ZIE BIJZONDERE
VOORWAARDE(N)

Guldenroede
Fase 3 - omgevingsaanvraag
P_N_-1_overzicht 1:66
57

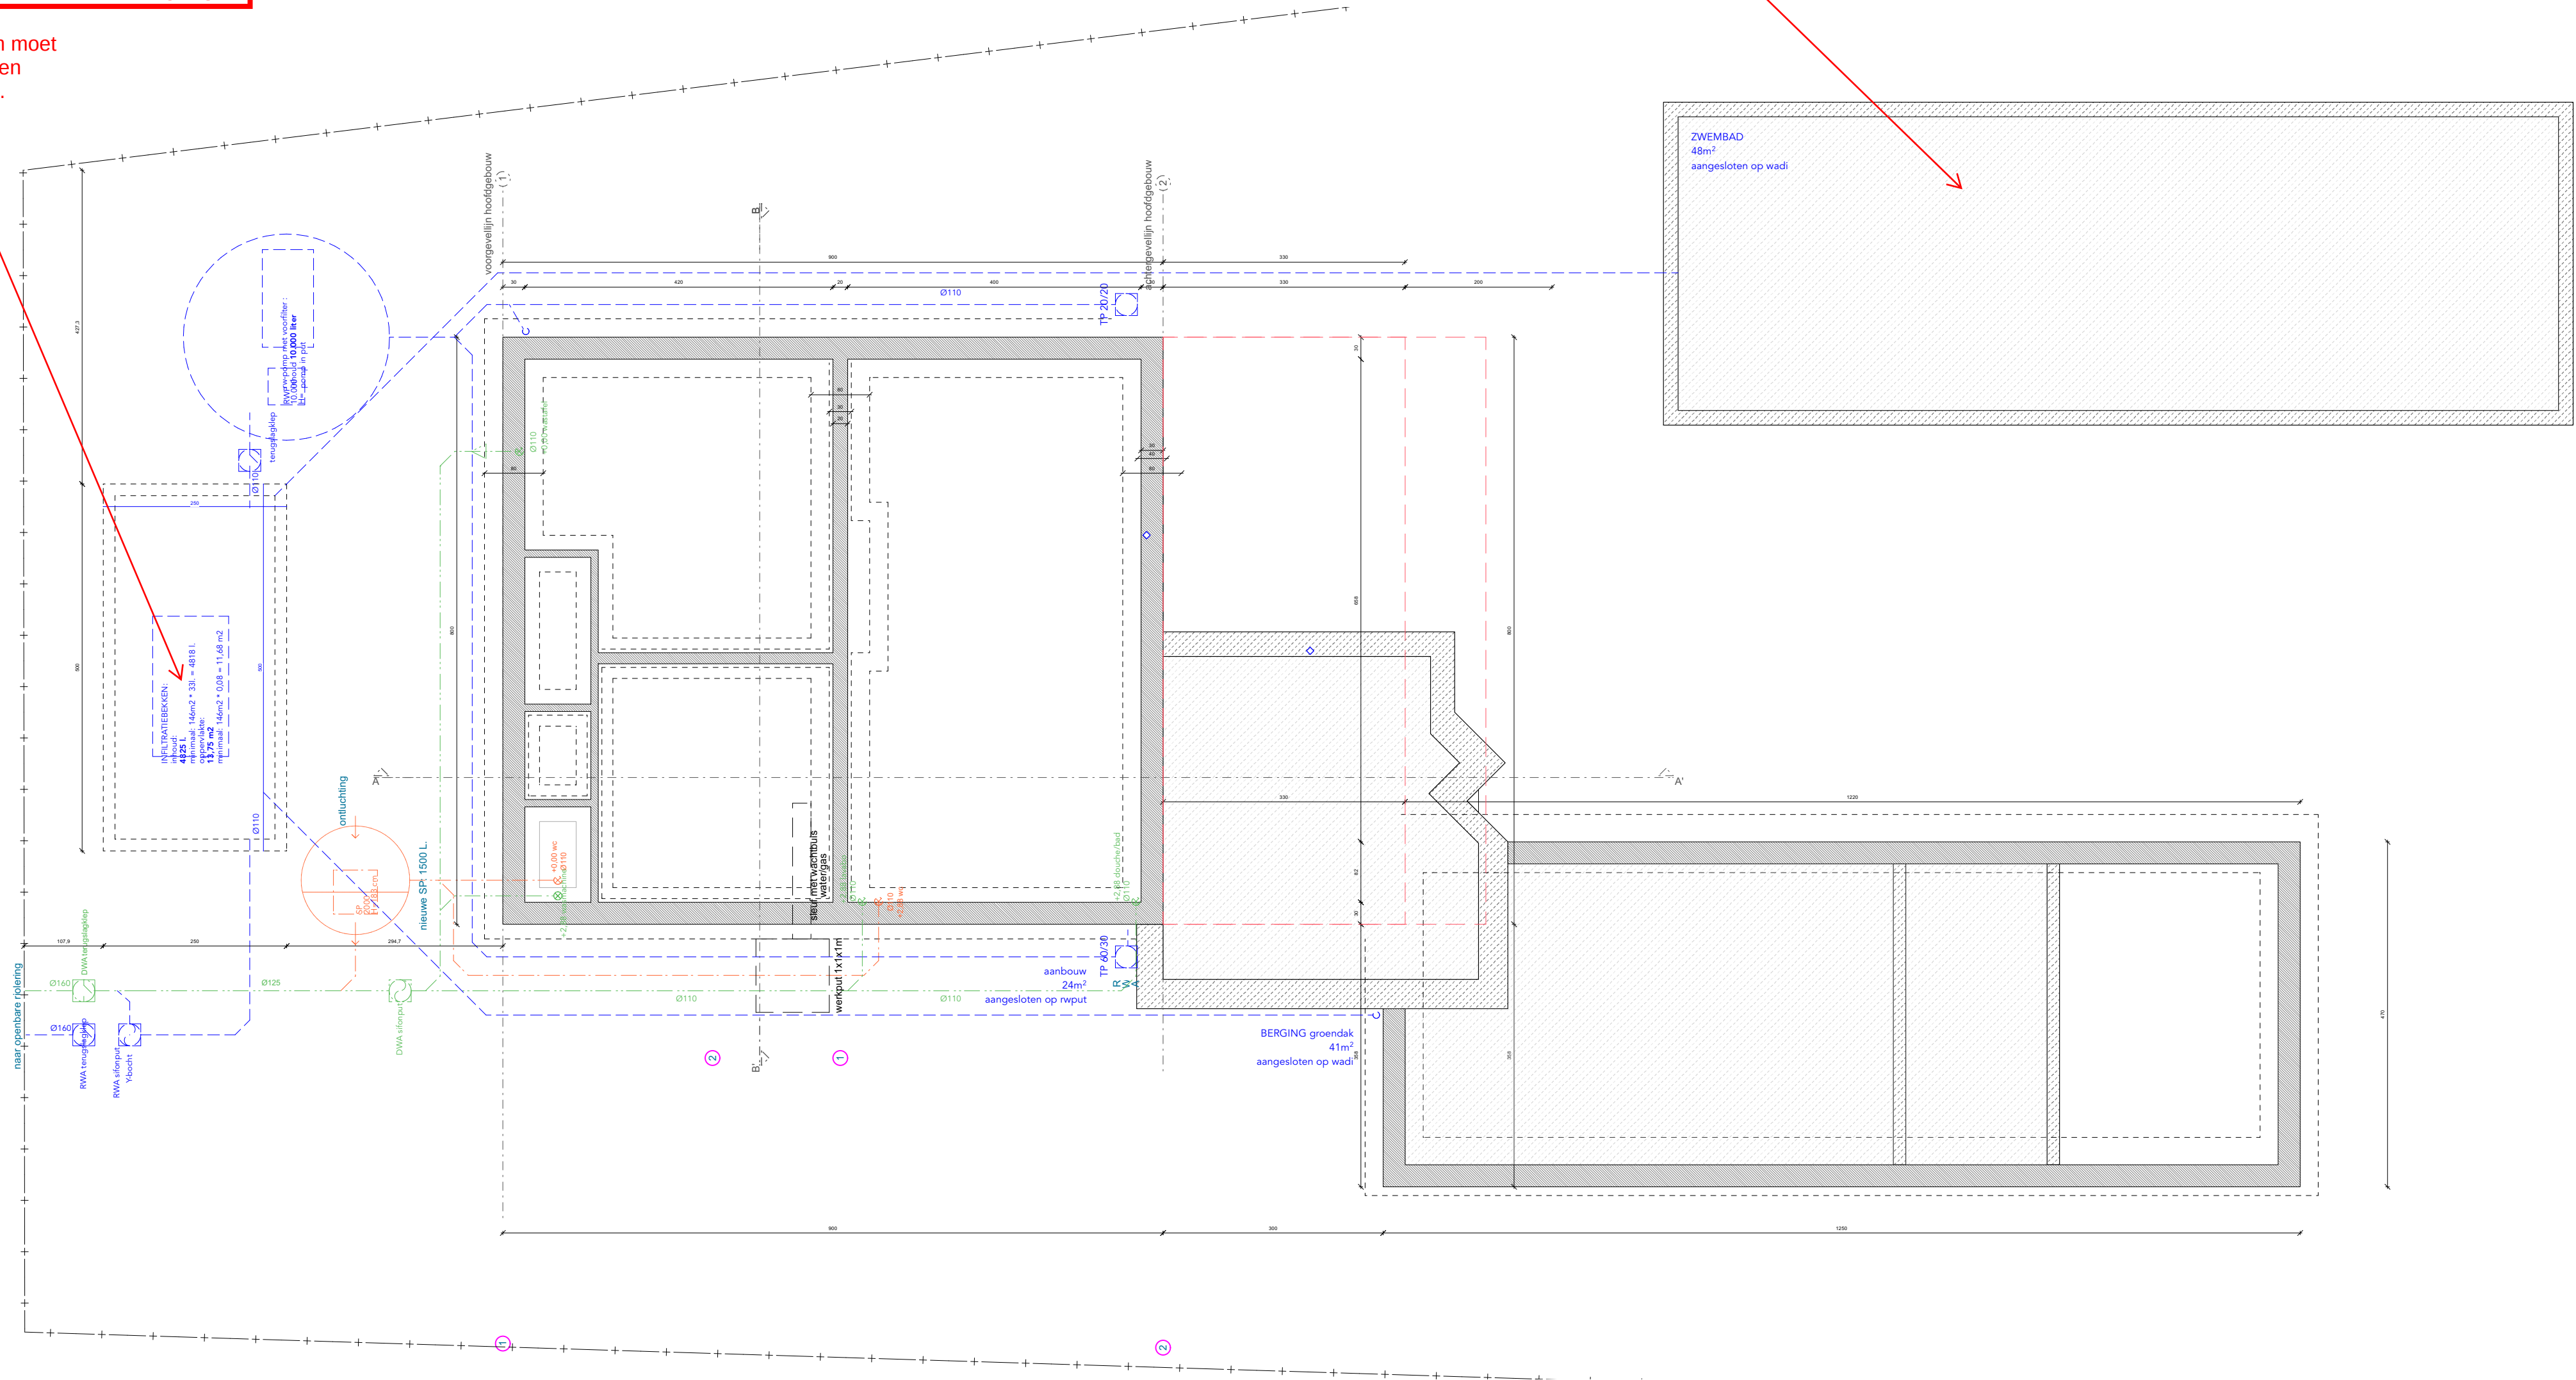
De infiltratiekom moet
uitgebreid worden
met 271,85 liter.

Het zwembad mag
niet boven het
maaiveld uitsteken
zodat ruimte voor
water gevrijwaard
wordt.
